**İMAR VE BAYINDIRLIK KOMİSYONU RAPORU**

İmar ve Bayındırlık Komisyonumuzun 21.03.2017 tarihinde yapmış olduğu toplantısında, Yıldırım Beyazıt Mahallesi, 97, 98 – 18.O.1 pafta, 1463 ada, 3 - 4 nolu parsel alanlarında imar planı değişikliği, müracaat dosyası incelendi, yapılan görüşmeler sonucunda;

KÜTAHYA (MERKEZ) Ö:1/1000 İMAR PAFTASI : J24A06D3A  
UYG. İMAR PLANI DEĞİŞİKLİĞİ İ. DEĞ. NO :  
PIN NO: K

MAHALLE :Y. BEYAZIT PAFTA: 97, 98 - 18.O.1 ADA:1463 PARSEL: 3-4

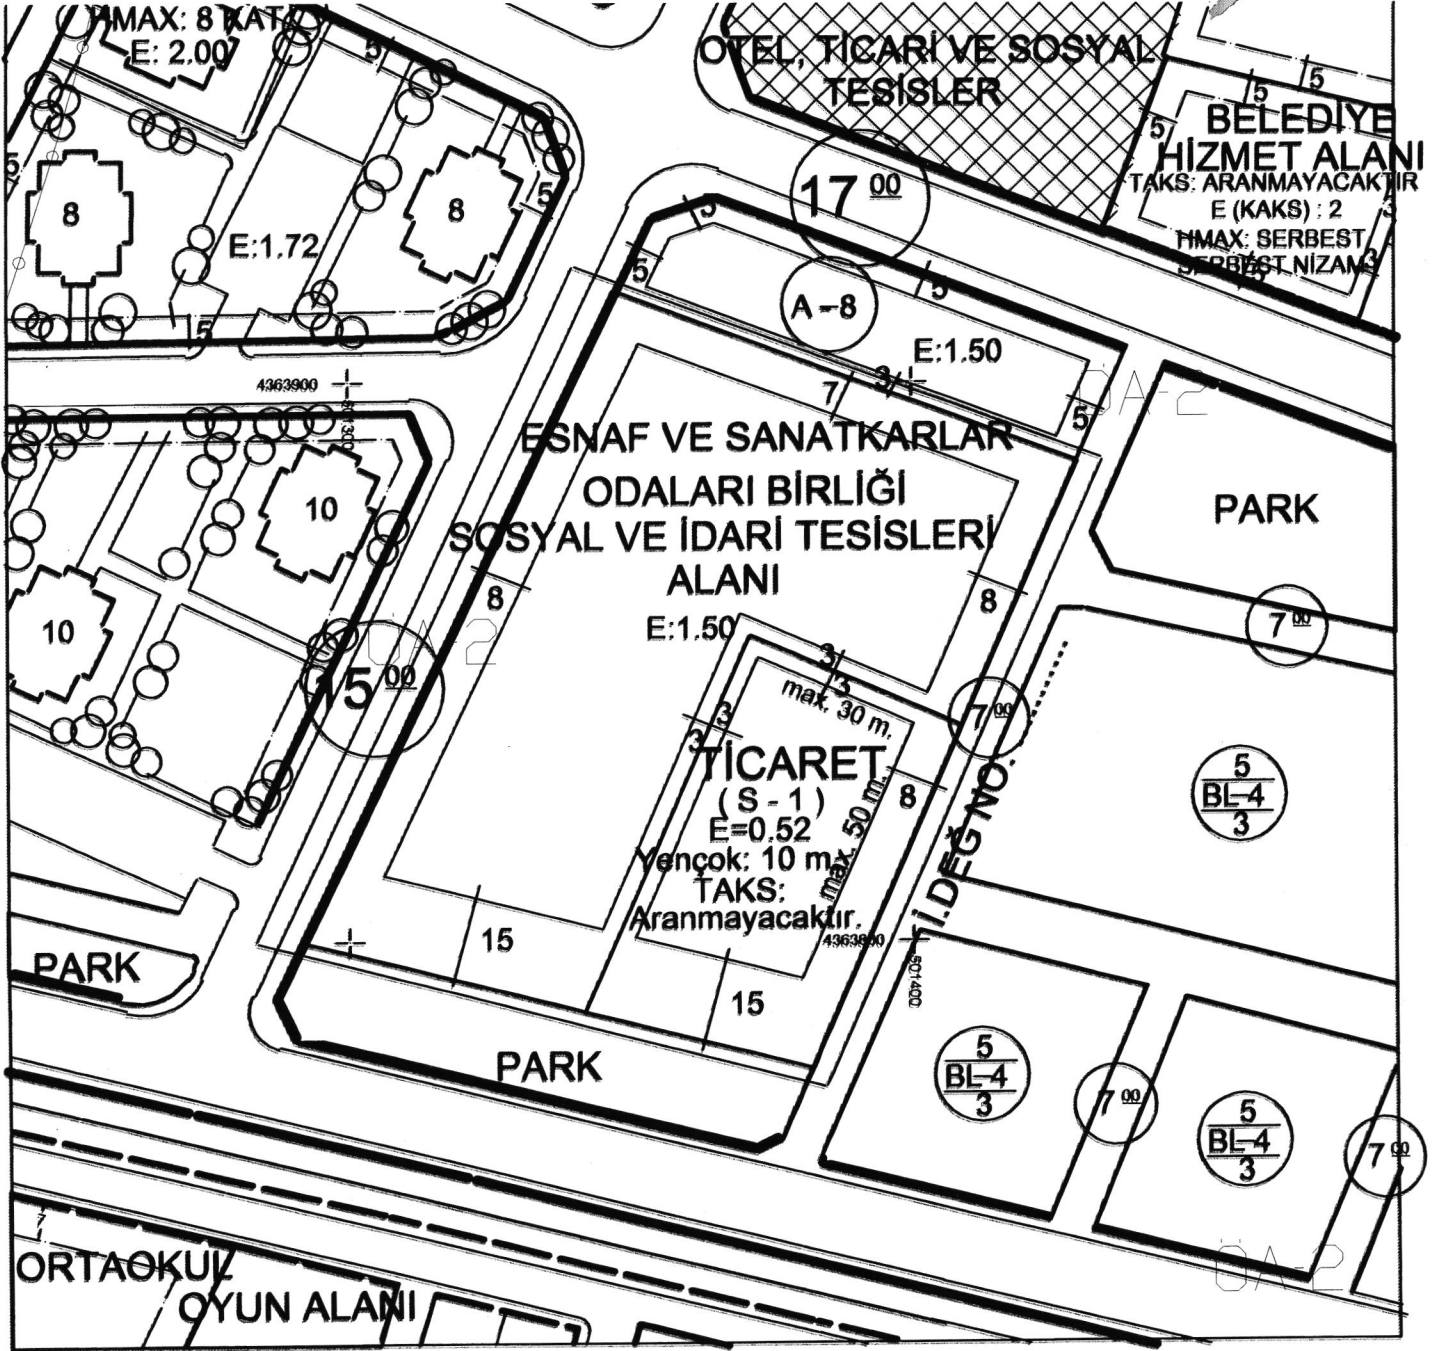
Hazırlanan imar planı değişikliğiyle ilgili, 17.05.2017 tarihinde Belediyemiz Whatsapp hattından yapılan müracaat etüd edilmiştir. Söz konusu müracaatta, kısaca; Metem Tesislerinin içerisindeki (bahçe) yeşil alanda, düğün salonunun yapılması hususunun, yanlış olduğu açıklanmıştır. Halbuki, Metem Tesislerinin bahçe alanında; imar planlarında , yukarıda da açıklandığı gibi, yeşil alan bulunmamaktadır. Yani hazırlanan imar planı değişikliği yeşil alanda, düzenlenmemiştir. İmar planı değişiklikleri de Belediye Meclisimizce onaylandıktan sonra, askı işlemlerinin tamamlanmasına müteakip, yürürlüğe girebilmektedir.

Söz konusu parsellerde ve bölgedeki, arazi kullanım kararları, yapı yoğunlukları, yapı yaklaşma mesafeleri, yol alanları ile mevzuat kriterleri göz önünde tutularak; güney kesimdeki 22 metrelik yapı yaklaşma mesafesinin 15 metre olarak, doğu ve batı kesimlerdeki 5'er metrelik yapı yaklaşma mesafelerinin ise 8'er metre olarak düzenlenmesi, güneydoğu bölümünde 30x50 metre ebadlarında bina taban alanının da oturabileceği , Serbest Nizam - 1 kat, TAKS aranmayacaktır, E (KAKS) =0.52, Yençok =10.00 metre lejandlı, komşu parsel sınırlarından 3'er metre yapı yaklaşma mesafeli; max. 2.883 m2lik "Ticaret Alanı" oluşturulması, oluşturulan Ticaret Alanına birleşik kesimde de 3 metre yapı yaklaşma mesafelerinin belirlenmesi, yönlerindeki uygulama imar planı değişikliği ile ilgili nazım imar planı değişikliği uygun görülmüş olup; **3194 Sayılı İmar Kanunu'nun 8b maddesi uyarınca onaylanması** hususunu;
